**ASUNTO: ALEGACIONES PROPUESTA DE PROYECTO DE PLAN  
HIDROLÓGICO 2022-2027.  
CICLO 2022-2027**

**A LA CONFEDERACIÓN HIDROGRÁFICA DEL SEGURA**

FIGURA 4. Detalle de ZFP de Maraña sin incluir flujos desbordados de La Colonia en Los Alcázares.

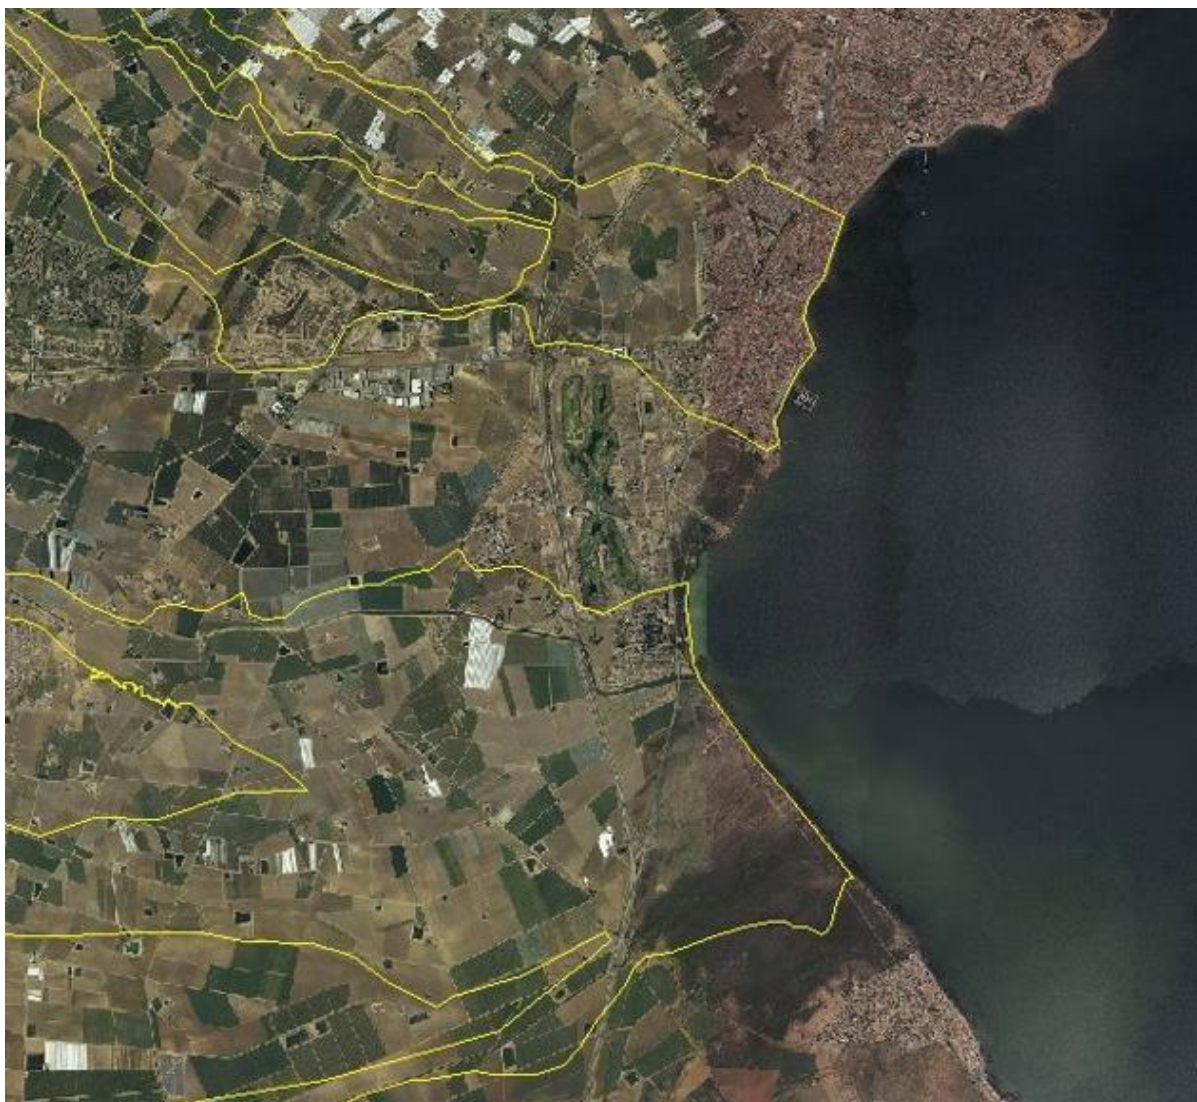
De esta cita cabe deducir que el planteamiento que presenta la propia CHS de la medida 1895 del PdM no ha sido suficientemente estudiado dada la situación que el propio encauzamiento del Albuñón, la configuración del trazado de la AP-7 y la propia configuración topográfica de la zona generarían a esta solución.
